Modulo per la presentazione delle osservazioni per i piani/programmi/progetti sottoposti a procedimenti di valutazione ambientale di competenza statale

ID: Codice procedura (ID_VIP/ID_MATTM):10844

Impianto per la produzione di energia elettrica da fonte eolica, costituito da 6 aerogeneratori della potenza complessiva di 37,2 MW, un sistema di accumulo da 25 MW e relative opere connesse in località "Rempillo" nel comune di Pitigliano (GR).

TESTO DELLE OSSERVAZIONI

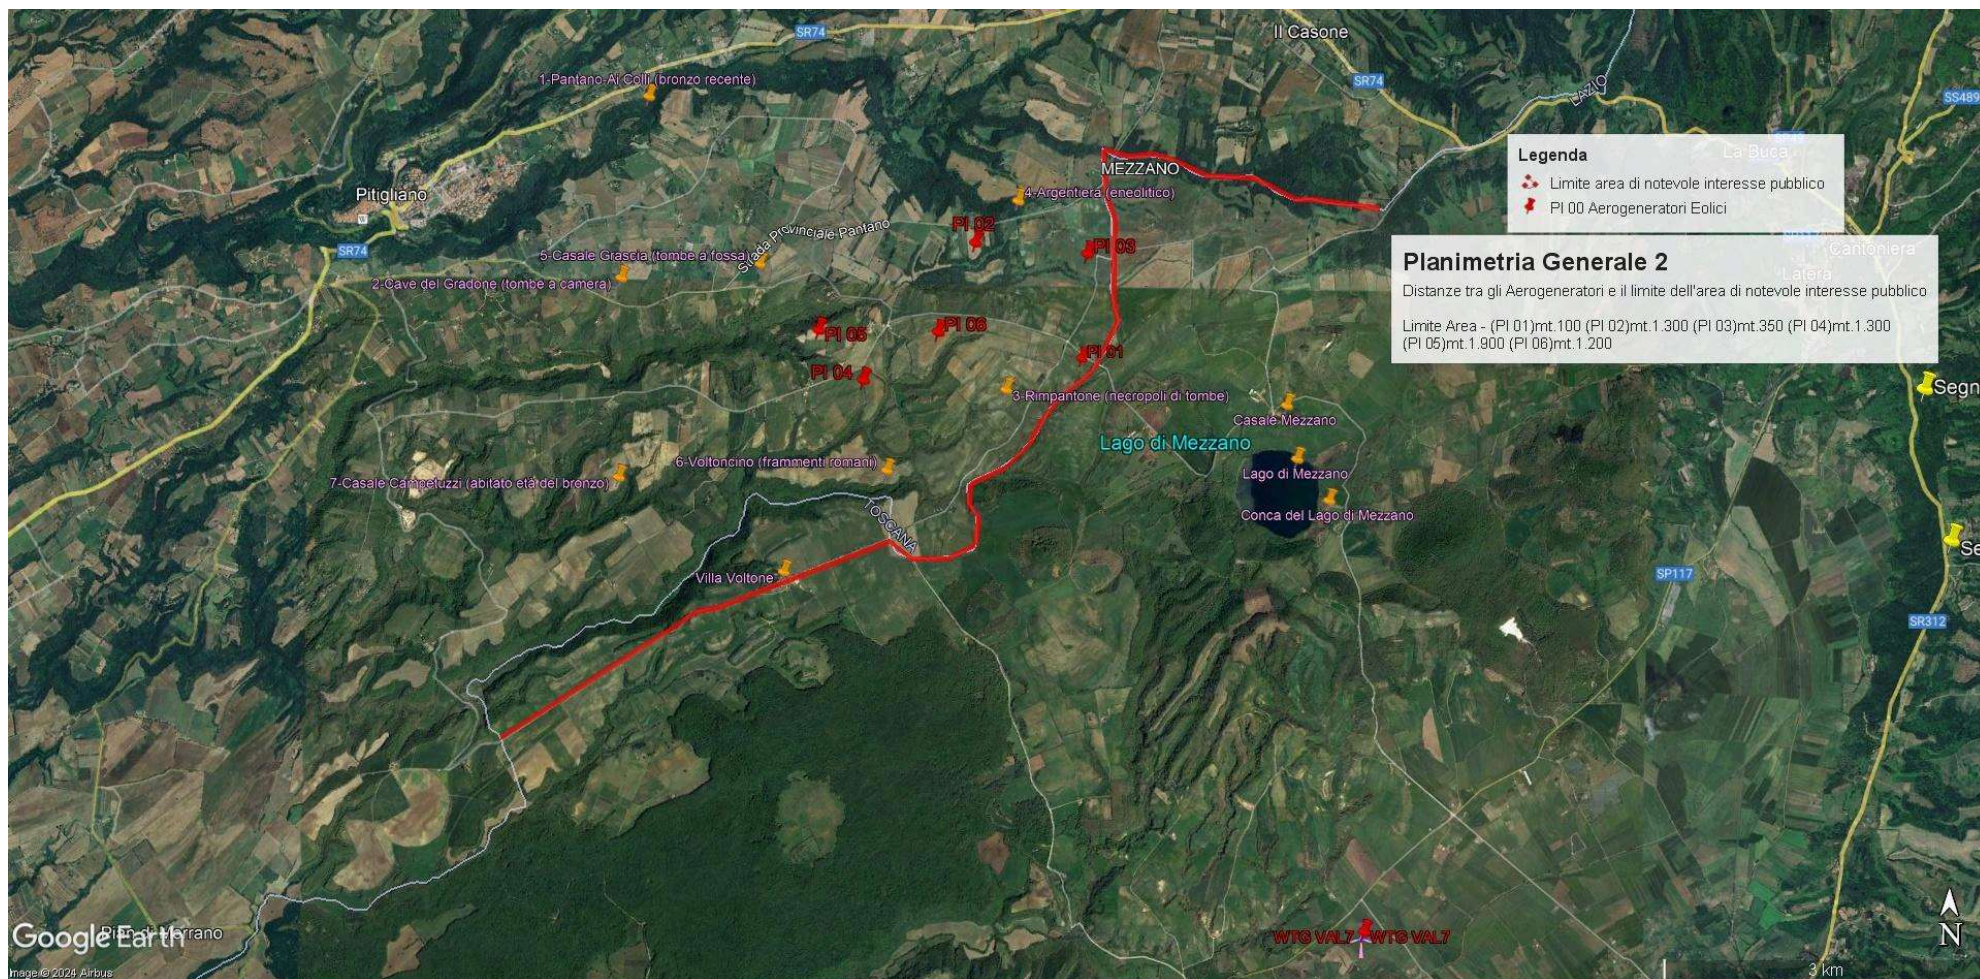
In sintesi, visti l'art. 20 comma 8 lettera c) quater del D.Lgs n 199/2021 e le Linee guida nazionali appena citate, considerato l'enorme impatto dell'impianto eolico industriale denominato “Rempillo” sulla zona paesaggistica di notevole interesse pubblico ben individuata nelle immagini

n.1 e n. 2 e sui Beni Culturali evidenziati nell' immagine n. 3 dell'Allegato alle presenti Osservazioni, per la collocazione delle pale P04 e P05 direttamente all'interno del perimetro di un'area archeologica e per gli impatti anche sull'area intermedia e vasta dei pregiati territori laziali della Tuscia settentrionale e in particolare di quelli del pitiglianese ricco di emergenze agricole, naturalistiche, storiche e archeologiche del periodo etrusco ma non solo, si chiede che venga negata l'autorizzazione all' insediamento dell'impianto eolico denominato "Rempillo".

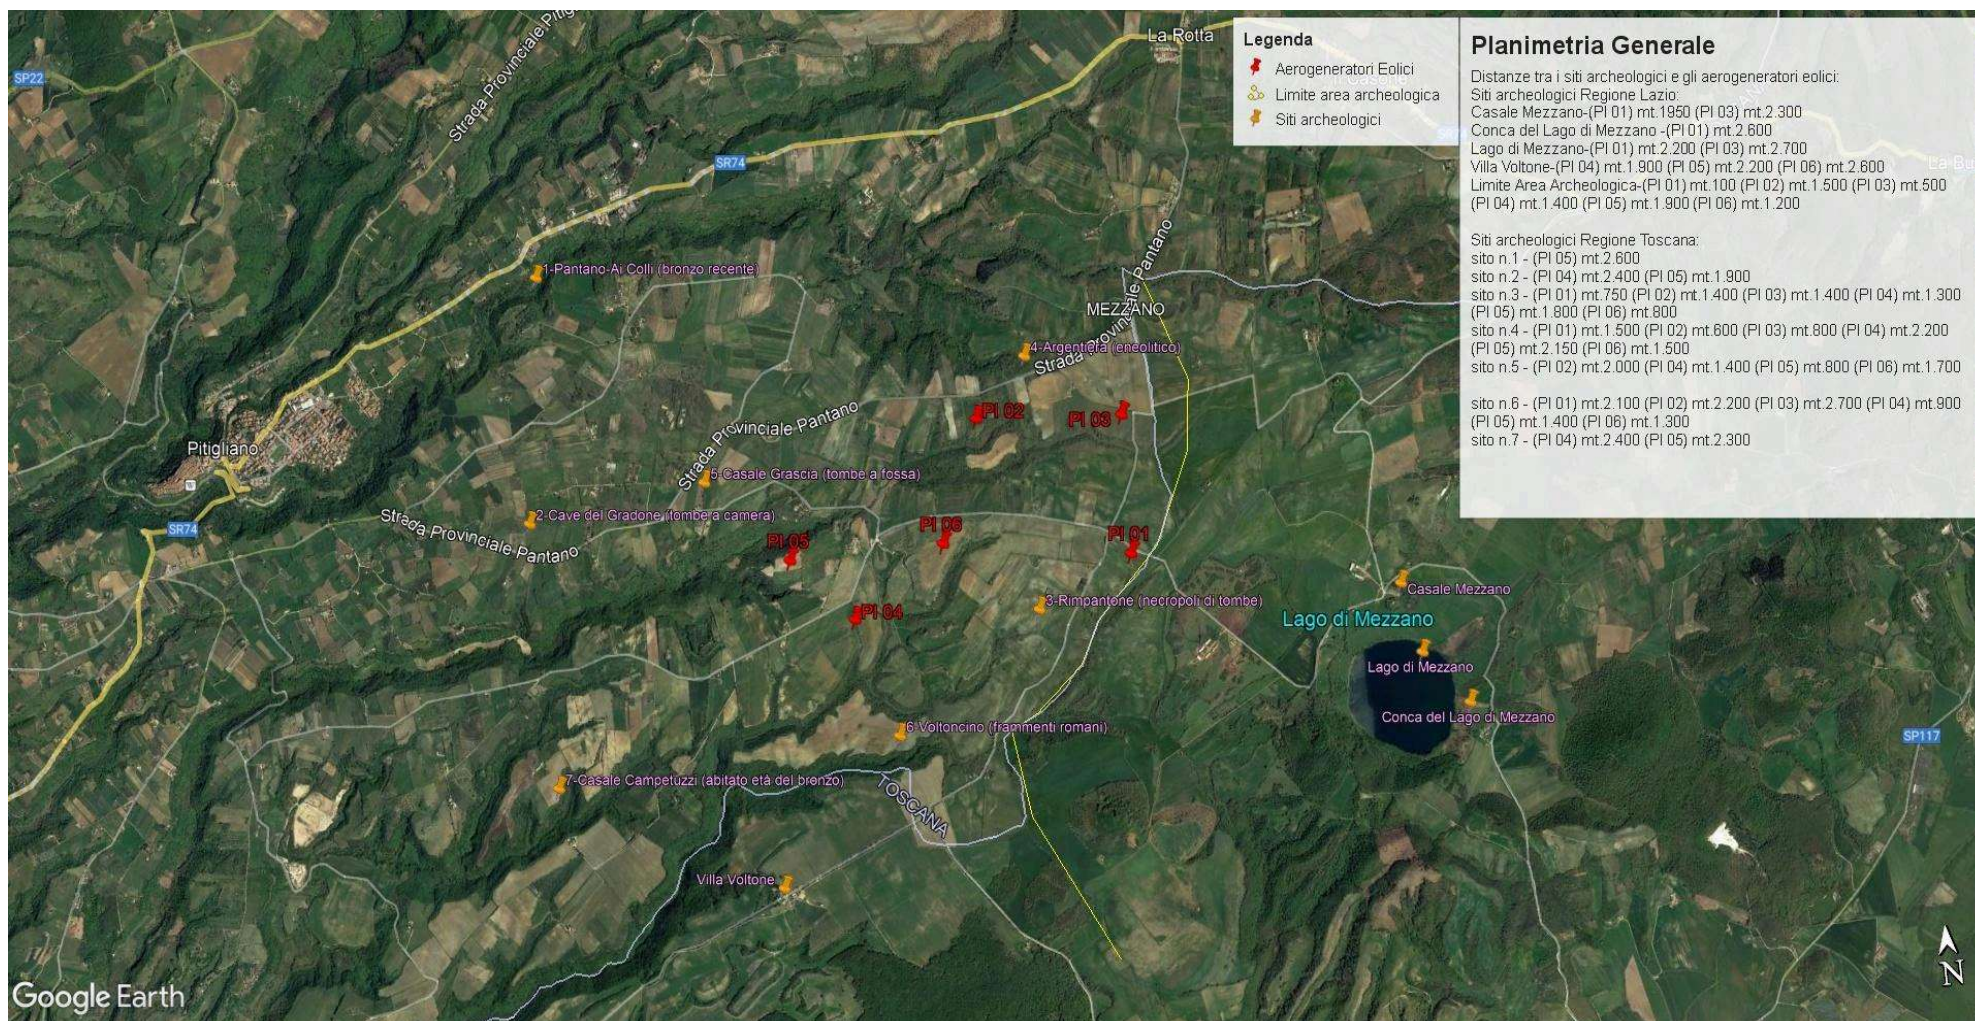
- h) Le zone di interesse archeologico evidenziate nell'immagine n. 3 a cui si aggiungono anche l'importante abitato protostorico di Sorgenti della Nova e Ruder del Castello altomedioevale che si trovano a circa 4 km dalle aree in cui è stato progettato l'impianto eolico industriale. Poco più lontano i resti del castello medioevale "Morronaccio". Nell'area vasta le preziose necropoli eneolitiche (Poggi Alti) ed etrusche di Pitigliano, Sovana e Sorano.

Immagine n. 4 Situazione di saturazione da impianti FER nella provincia di Viterbo. Non sono riportati gli impianti fotovoltaici e agrivoltaici che hanno inciso per buona parte nel cumulo di impianti FER per superare già nel 2023 gli obiettivi del PNIEC assegnati alla Regione Lazio per il 20230.

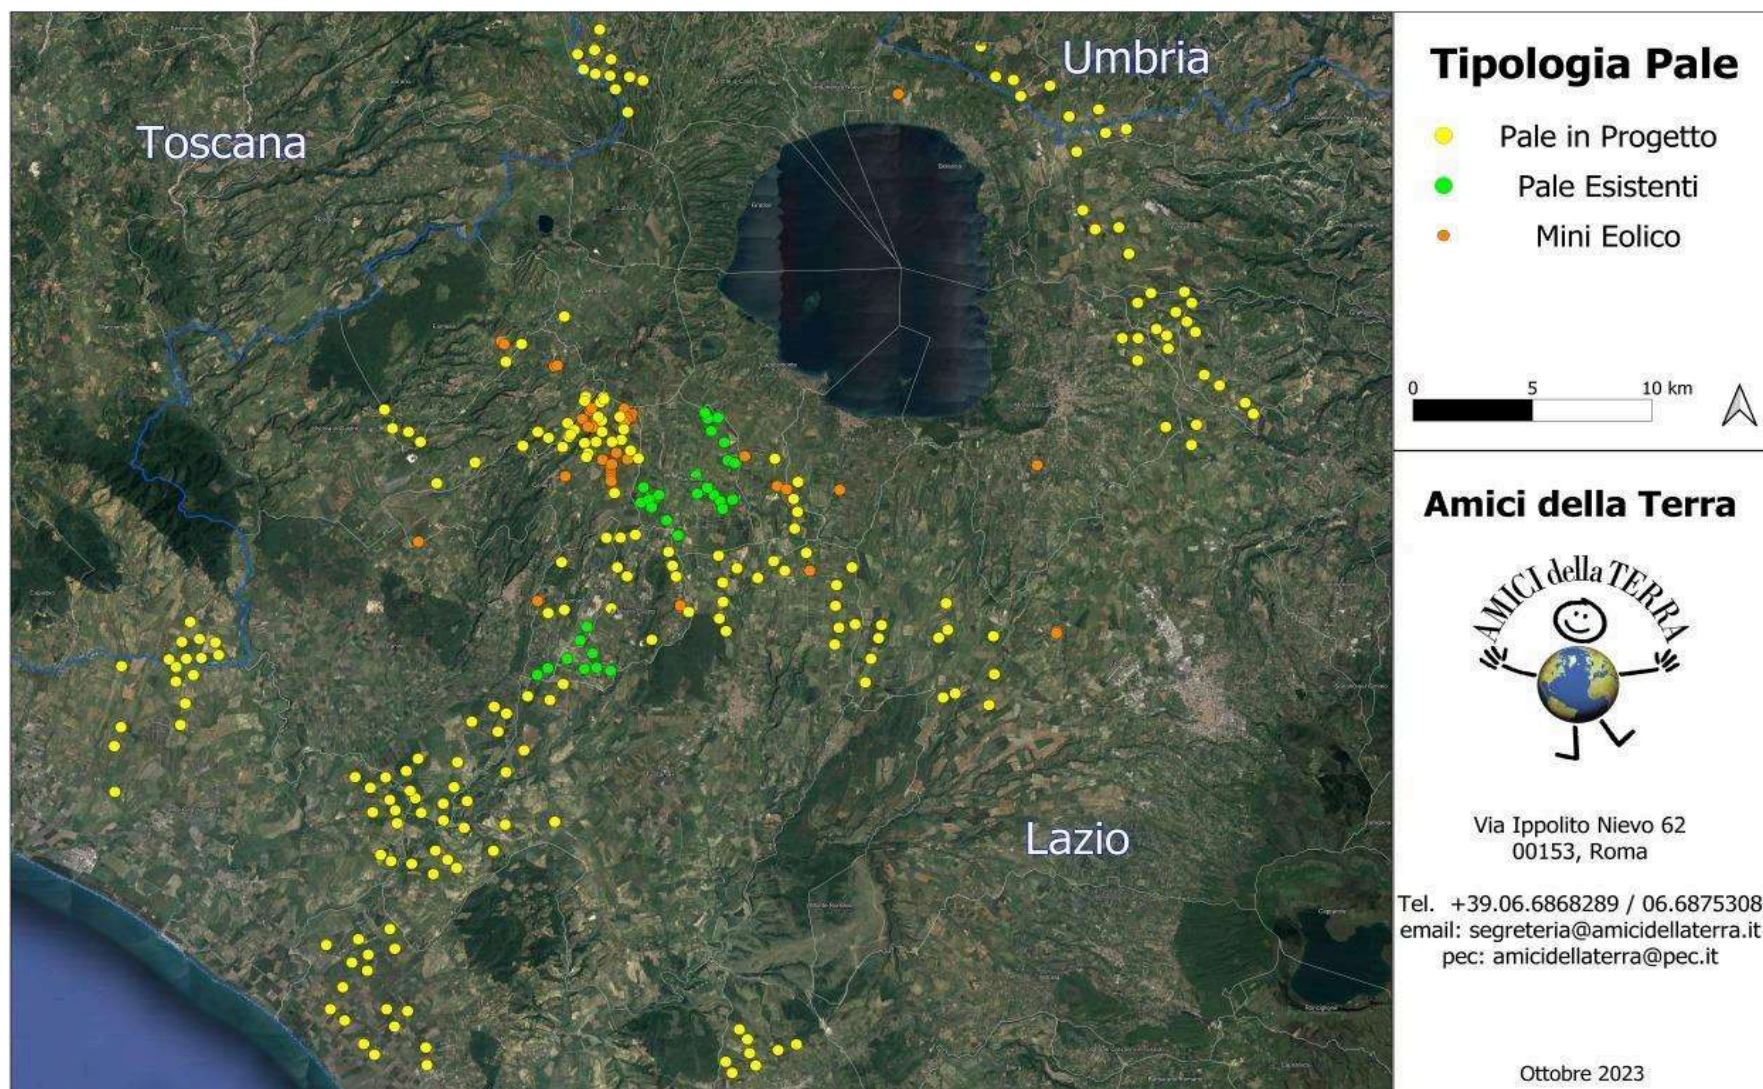
Quindi anche la Regione come Ente deputato dalla normativa nazionale a legiferare sulle aree idonee e non idonee si è espressa riguardo al fatto che abbia assolto ai doveri e alle quote stabilite dal PNIEC e in ambito regionale la provincia di Viterbo è stata quella con il più alto tasso di impianti FER tra tutte e quindi ormai satura ed il cumulo degli impianti FER installati, autorizzati e in progetto rappresenta una **elevata criticità per la sostenibilità ambientale di ulteriori eventuali iniziative**. L'impianto eolico “ Rempillo” pur essendo “esterno al confine provinciale e regionale ma nelle sue immediate vicinanze (a soli 100 metri i primi due aerogeneratori) oltre ad impattare sul territorio e sulle economie di tre Comuni del Lazio (Farnese, Valentano e Latera) si trova nelle fasce di rispetto dei Beni di notevole interesse pubblico come si è evidenziate nelle Osservazioni nn. 1 e 2 e crea anche degli impatti negativi anche sui beni naturalistici come verrà dettagliato nell'Osservazione n. 4. Inoltre andrebbe a sommarsi al già enorme cumulo di impianti eolici e fotovoltaici e geotermici che già creano una elevata criticità ambientale nella provincia di Viterbo e interferiscono anche con il territorio toscano come si può vedere dalle immagini nn. 4 e 5 dell'Allegato n. 1.
